## Nouveau théâtre en ville de Neuchâtel NE

Le Conseil communal de la ville de Neuchâtel, par l'intermédiaire de la Direction des affaires culturelles, a ouvert un concours de projets, au sens de l'article 6 du règlement SIA 152, édition 1972, pour la réalisation d'un nouveau théâtre en ville de Neuchâtel. Ce concours public a été ouvert aux architectes établis ou domiciliés dans le canton de Neuchâtel, ainsi qu'aux architectes originaires du canton et domiciliés en Suisse. Par ailleurs, six bureaux d'architectes ont été invités à participer au concours: Mario Campi et Franco Pessina, Lugano; Jean-Jacques Gerber, Genève; Vincent Mangeat, Nyon; Daniele Marques et Bruno Zurkirchen, Lucerne; Patrick Mestelan et Bernard Gachet, Lausanne; Inès Lamunière et Patrick Devanthery, Carouge (ces derniers remplacent MM. Herzog et de Meuron, de Bâle, qui ont dû se retirer pour raison majeure).

**Extrait du rapport du jury**

6e prix (7000 Fr.): **Edouard Weber**, Neu-châtel; collaborateurs: **M. Neuhaus, G. Galli**

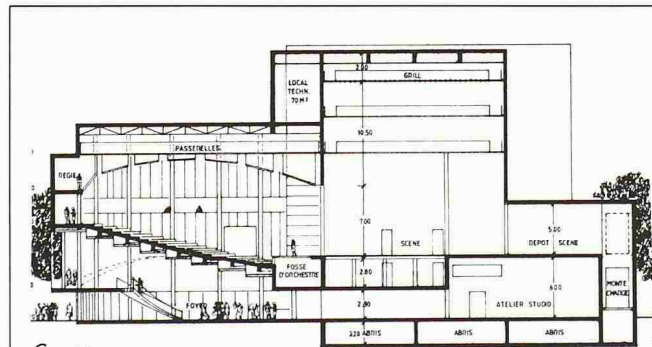
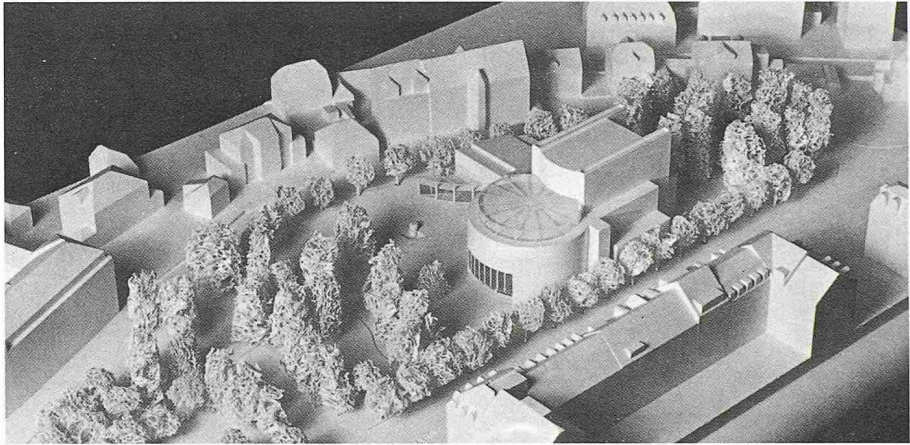
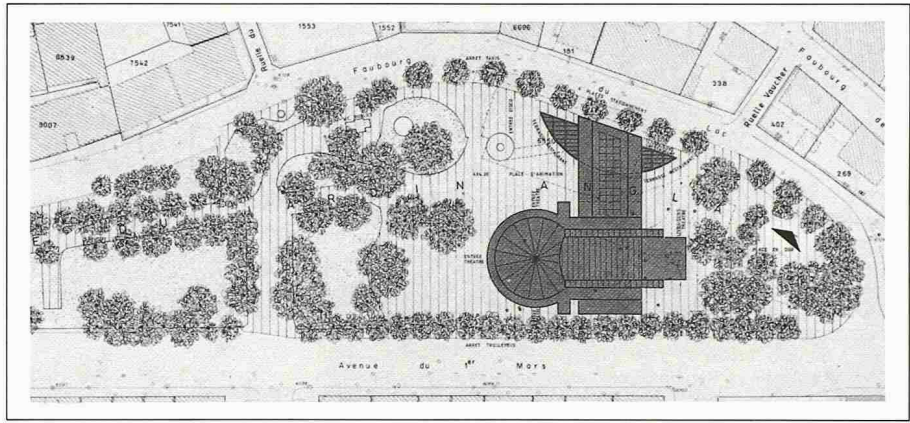
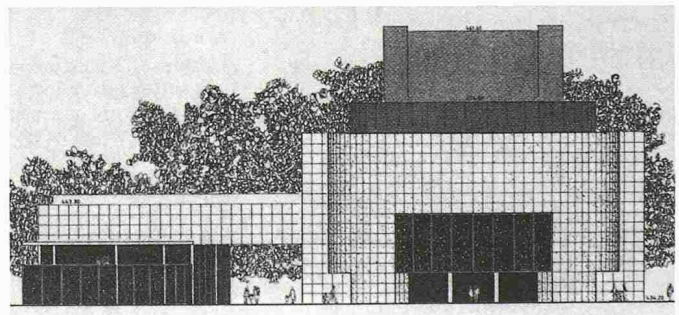
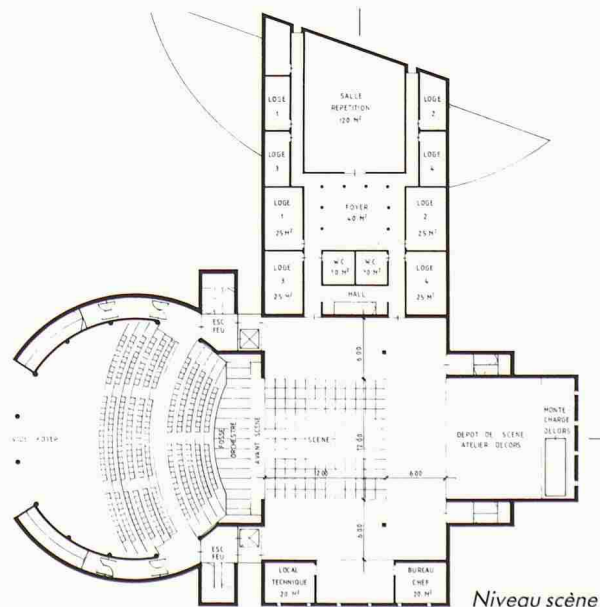
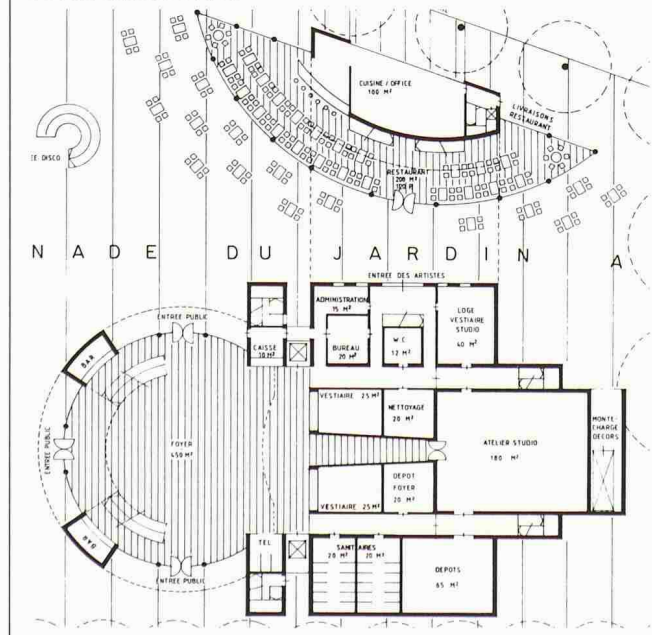
Ce projet se caractérise par une implantation forte et précise; tout en exaltant le «théâtre-objet» dans le parc, il reconnaît habilement les fronts de l'avenue du 1er Mars et du Faubourg du Lac. En revanche, les limites parc et rues ne sont pas suffisamment définies. La promenade actuelle traverse le bâti et valorise le restaurant. Le jeu volumétrique est intéressant et subtil et les principales fonctions de l'édifice sont clairement exprimées. Le projet, par sa composition formelle et sa position dans le terrain, s'affiche comme un monument dans la ville.

Le hall-foyer est circulaire et généreux. L'accès à la grande salle est spatialement intéressant. L'organisation générale est simple et cohérente. On regrette l'accès des décors par monte-charge, l'absence de cheminée pour les contrepoids. L'organisation de l'étage de scène, mettant en communication le foyer, les loges, la salle de répétition, les dépôts de scène et les locaux techniques, est bien conçue.

La forme cylindrique de la salle ne représente pas une des meilleures solutions. Cependant, l'auteur propose des parois fortement structurées dans le but de neutraliser les risques de focalisations dangereuses et de favoriser les réflexions diffuses. La ligne de plafond suspendu est quasi optimale. L'emplacement de l'atelier-studio par rapport à la salle n'est pas idéal. Par contre, la salle et l'atelier-studio sont bien protégés des immissions acoustiques pouvant provenir des locaux techniques et du restaurant. Ce projet n'est pas vraiment satisfaisant en ce qui concerne l'acoustique.

7e prix (6000 Fr.): **Robert Monnier**, Laurent Geninasca, Neuchâtel; collaborateur: **P.-Emmanuel Schmid**

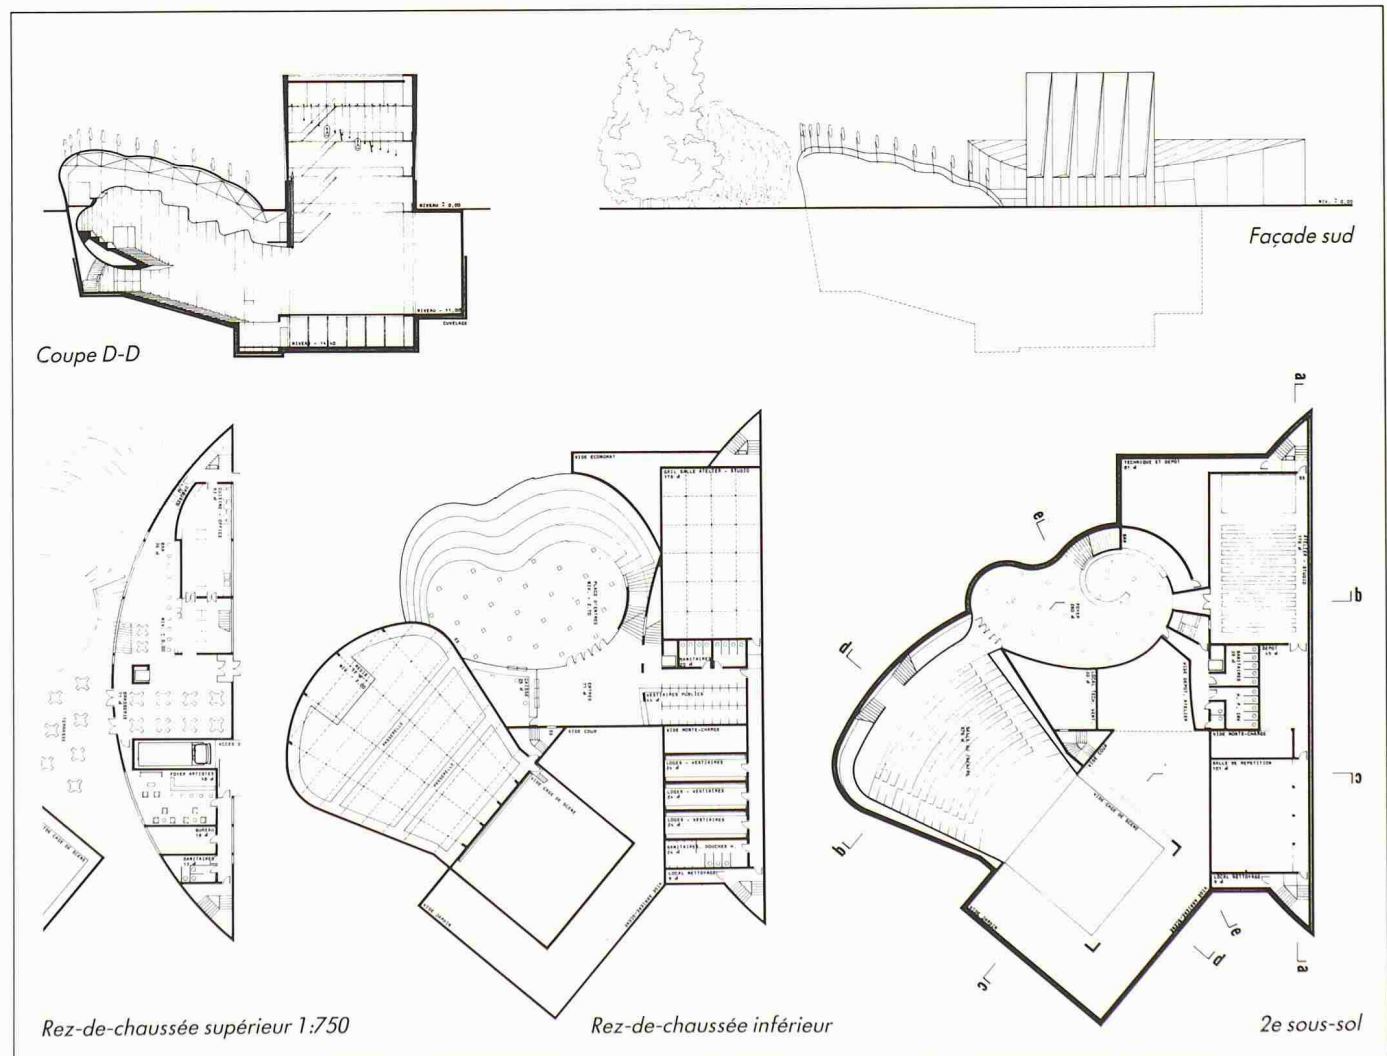
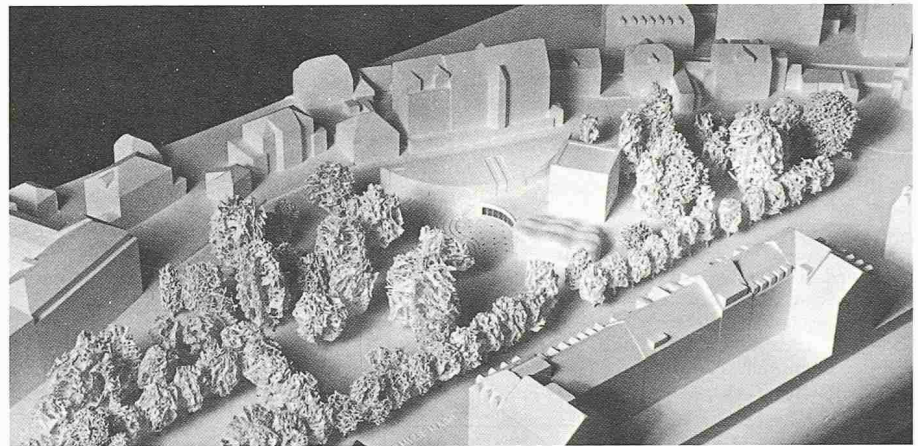
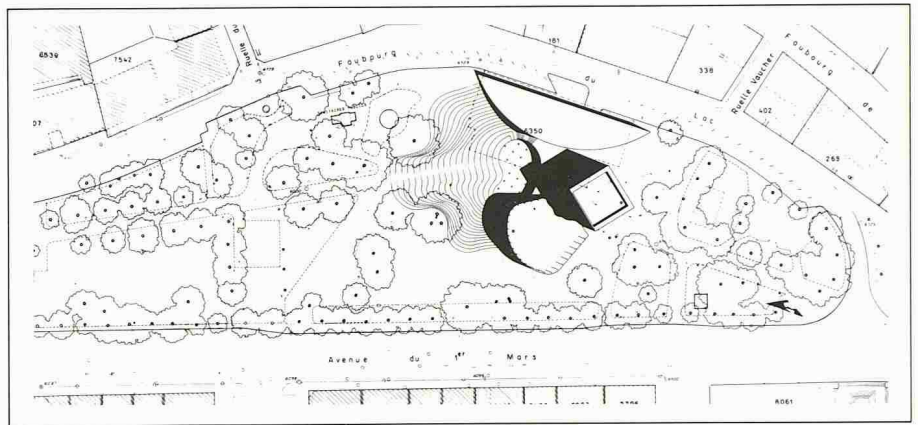
Le concurrent souhaite maintenir l'intégrité du parc en enterrant la plus grande partie du projet. Les parties qui émergent, formées d'objets volontairement contrastés, colorés, sortes d'artefacts ludiques, évoquent la mise en scène théâtrale. L'idée est agréable. Le parc garde son unité et sa force; les cheminements et les parcours sont bien traités; le traitement de l'esplanade, en dépression, réunit habilement les trois éléments, marque très précisément l'entrée de l'édifice. Malheureusement, la logique architecturale exprimée par les objets visibles ne se retrouve guère dans le bâtiment enterré. De plus, une certaine volonté de signifier à l'extérieur la spatialité intérieure semble avoir conduit l'auteur à des difficultés. Du point de vue des utilisateurs, ce projet soulève d'énormes problèmes techniques.

La forme de salle choisie peut être qualifiée de relativement bonne vue en plan, si ce n'est que les surfaces concaves proposées dans la zone arrière peuvent donner lieu à des focalisations sonores gênantes. La ligne dessinée pour le plafond suspendu n'est pas très loin de l'idéal. Ce projet se distingue également par une bonne répartition spatiale des différents locaux, puisque la salle est à l'abri de toutes interférences sonores pouvant provenir de l'atelier-studio, du restaurant, de la salle de répétition ou d'autres locaux. Ce projet mérite une appréciation acoustique positive.

8e prix (4000 Fr.): **Mario Campi, Franco Pessina**, Lugano; collaborateurs: **K. Möllfors, B. Graf, O. Strässle**

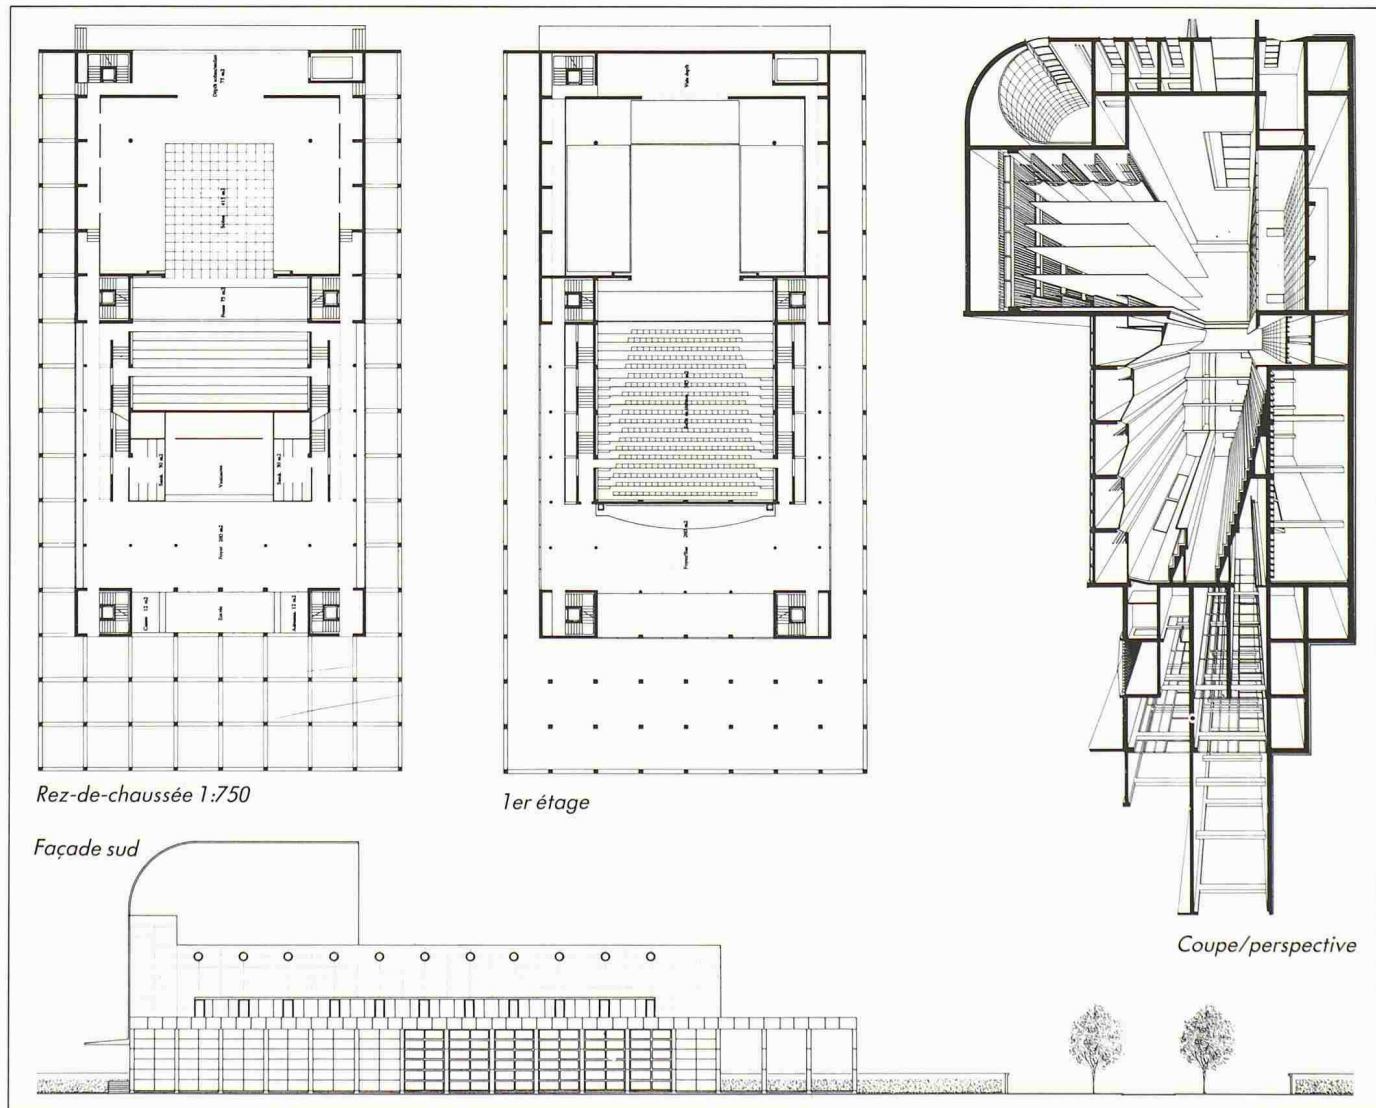
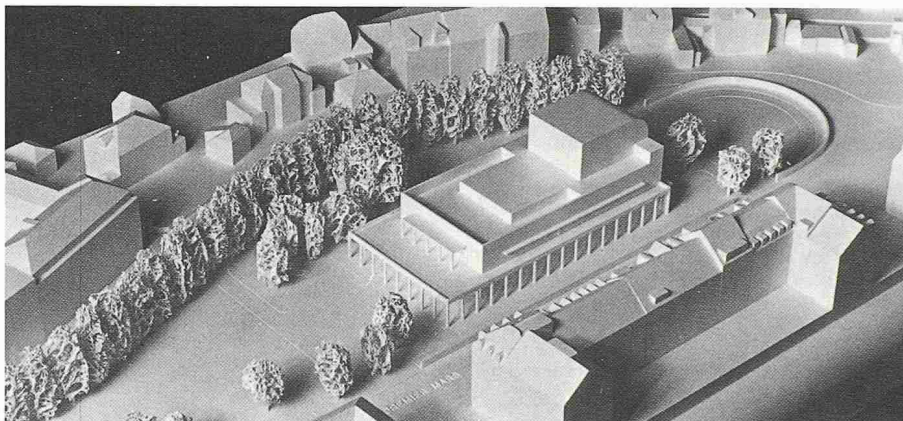
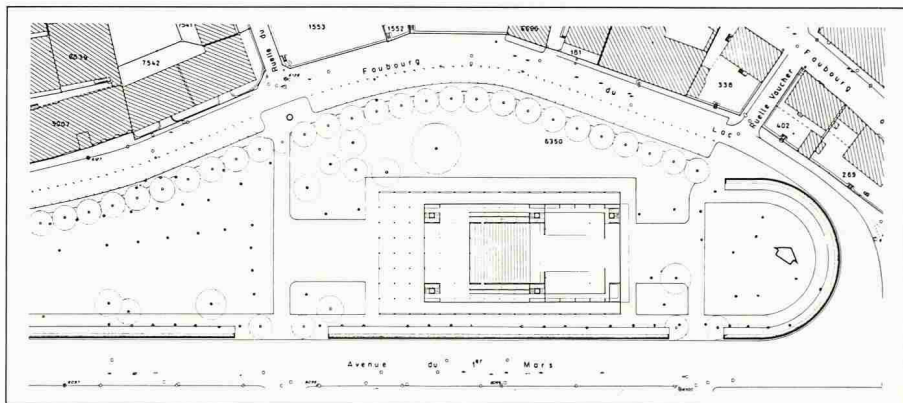
Ce projet propose une modification complète du parc; il définit la limite de l'avenue du 1er Mars par la construction d'un mur et l'aménagement d'un parcours. La limite de l'ancien rivage est soulignée par une rangée d'arbres. Par son implantation et sa volumétrie, l'édifice est rattaché au bâti du XIXe siècle. Si cette démarche est traitée avec logique, on peut regretter que l'élément parc perde son identité comme élément tampon entre les deux tissus. Le traitement de la partie est du parc, malgré sa précision géométrique, n'a pas de sens, ni de contenu. L'expression volumétrique est sobre et élégante. Un grand espace extérieur couvert forme la zone d'entrée et se poursuit sur les côtés longitudinaux du bâtiment, donnant ainsi à l'ensemble une grande cohérence. Le système porteur est simple et logique. Le rapport scène/salle est assez bon, mais la pente des gradins est insuffisante et l'arrière-scène peu généreux. La liaison de la scène avec le foyer et les loges laisse à désirer.

La salle ne pose pas de problèmes particuliers. Toutefois, la forme linéaire des parois latérales dans leur partie inférieure, ne favorise pas la diffusion des sons sur la zone d'écoute. La ligne choisie pour le plafond suspendu n'est pas idéale. L'atelier-studio risque d'interférer acoustiquement avec la salle. La situation choisie pour le restaurant n'est pas des meilleures. La salle et l'atelier-studio sont bien protégés des immissions sonores extérieures. Ce projet présente des qualités acoustiques.

1er achat (10 000 Fr.): **Patrick Mestelan, Bernard Gachet**, Lausanne; collaborateurs: **S. Müller, M. Zufferey**

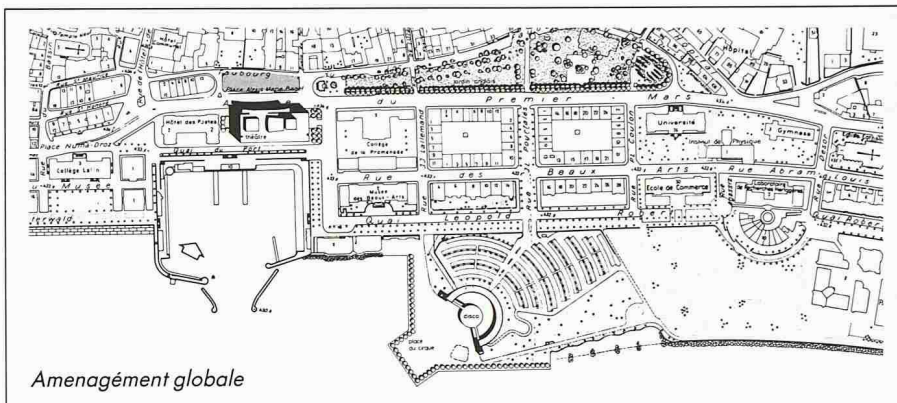
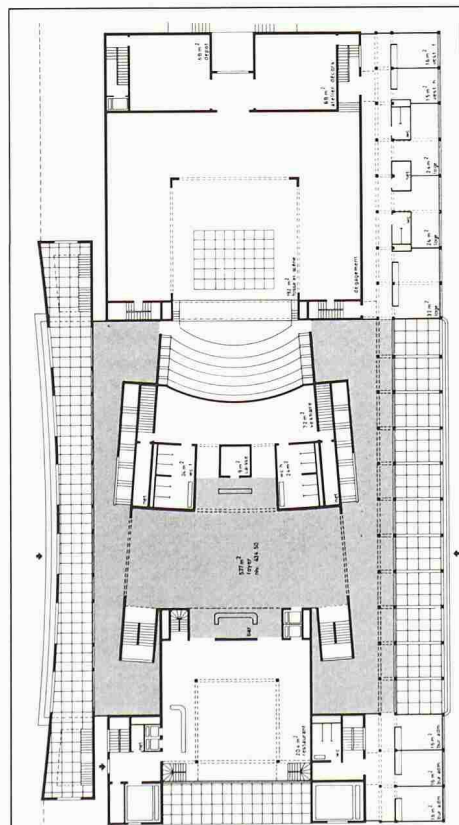
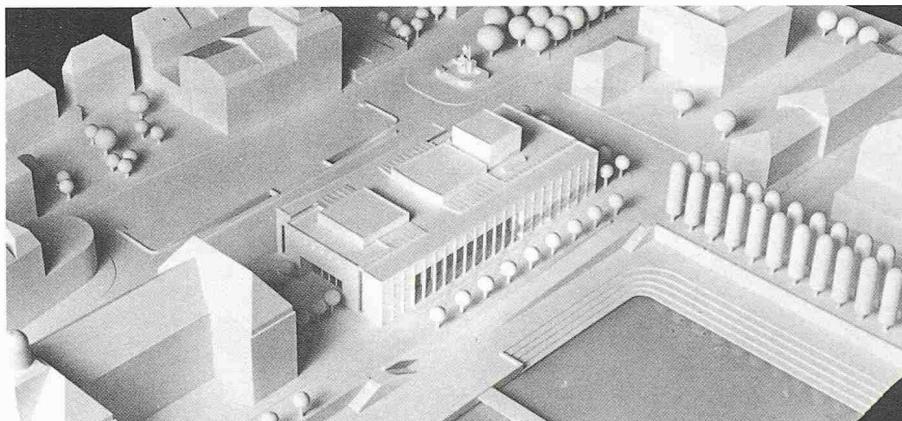
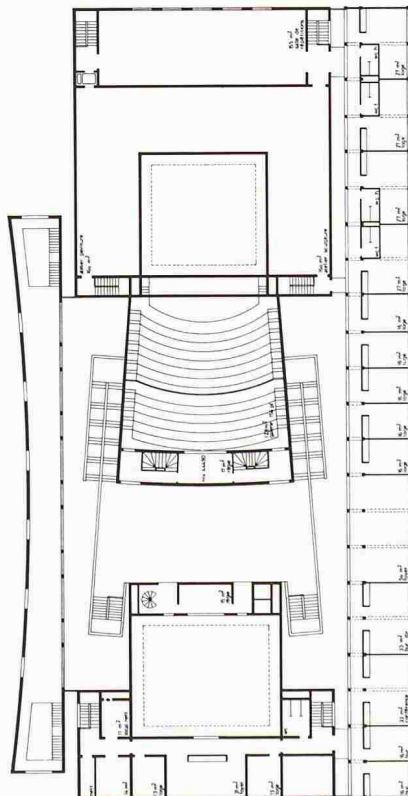
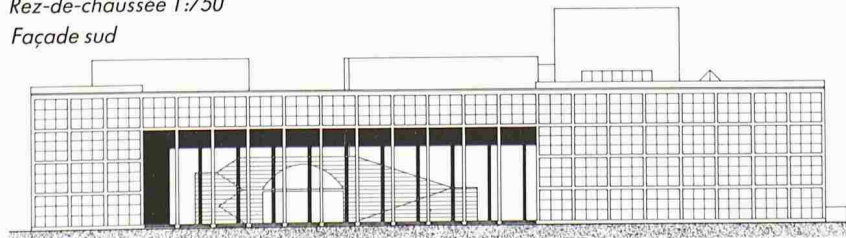
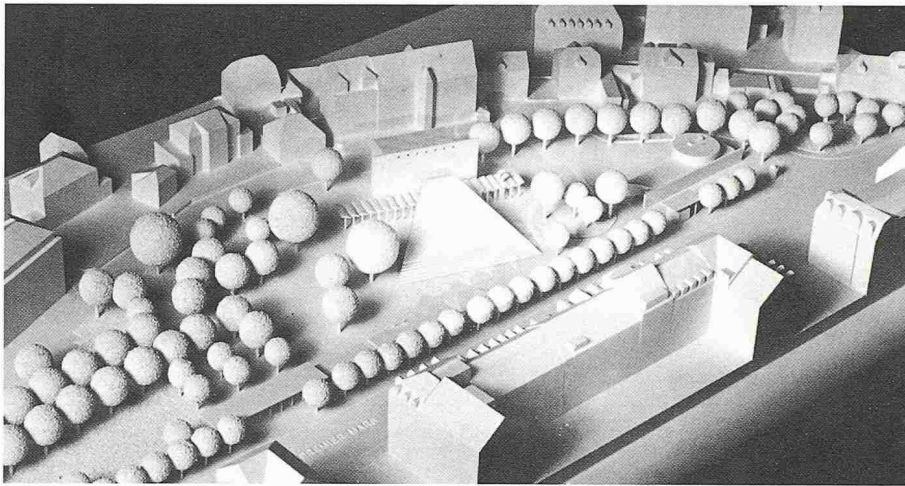
Le concurrent propose le maintien du Jardin anglais dans une intégrité qu'il n'a jamais connue. Dans cette logique, la Rotonde est démolie, un pavillon de petite dimension est construit. Au plan urbanistique, la proposition de construire à la Place du port est intéressante: le comblement de ce «trou urbain» entre dans la logique du tissu du XIXe siècle. Tout en reconnaissant la grande qualité de cette proposition architecturale, on peut se demander si sa volumétrie trouve son juste rapport avec l'environnement bâti et si cet endroit est bien la place pour un théâtre: d'autres fonctions, plus ouvertes, plus en rapport avec le lac, permettraient une volumétrie différente, plus malléable, plus transparente aussi. Quoi qu'il en soit, le projet n'a pas convaincu le jury; d'autres concurrents ont prouvé qu'il était possible d'instaurer un dialogue réussi entre un théâtre et le Jardin anglais. Il n'en reste pas moins que le projet est cohérent et bien étudié.

En plan, la salle est convenable, en principe. Cependant, ses parois latérales non structurées ne favorisent pas suffisamment les réflexions sonores diffuses. Le plafond suspendu donne lieu à des focalisations indésirées. Très favorable acoustiquement est l'emplacement relatif des différents locaux. Avec quelques corrections mineures ce projet pourrait pleinement satisfaire.

**Léo Cuche, Romano Longaretti,** Neuchâtel; collaborateur: **K. Neuerburg**

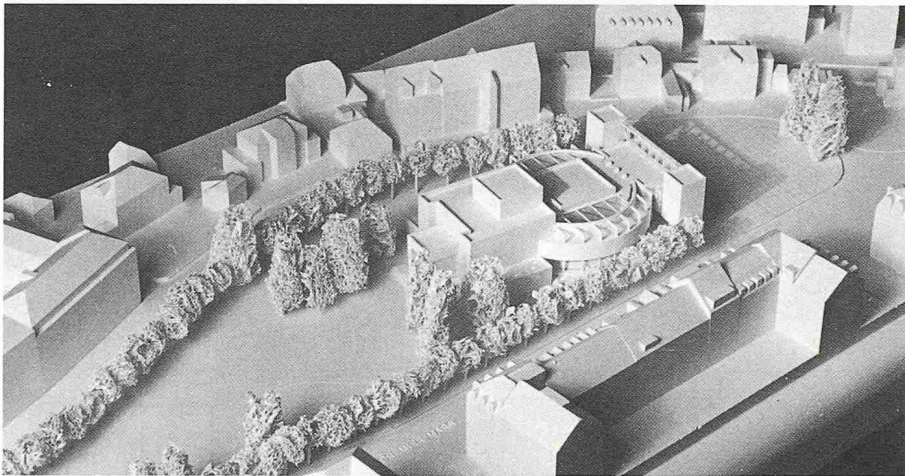
Il s'agit d'un projet enterré en grande partie, dont les volumes émergés sont réduits au minimum et donnent l'image de «l'essence théâtrale» (mur-plan incliné, esplanade). Il est regrettable que les parties enterrées n'influencent en rien le traitement du sol supérieur, au niveau du parc. Si l'entrée principale est heureusement située, le parcours du spectateur qui «descend» au théâtre est spatialement peu intéressant. Après la rigueur des formes émergées, l'espace intérieur est mal maîtrisé.
